T O T O N E W R E L E A S E

新商品 だより

C仕様変更
CHANGE

'18/8月号

写真はREAH03B1

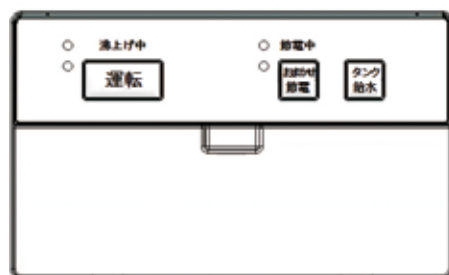
■施工時に必ず行う「タンクへの給水」を案内するラベルを追加し、操作性を向上します

操作説明ラベルなし

操作説明ラベルあり

YAK600C 寸法:360×120×45

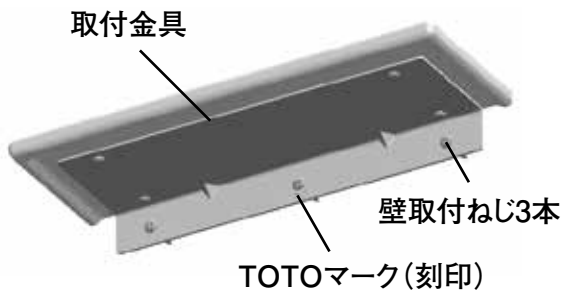
■取付金具の形状変更・壁取付ねじの本数を3本から2本に変更します

YAK600CR 寸法:360×120×57
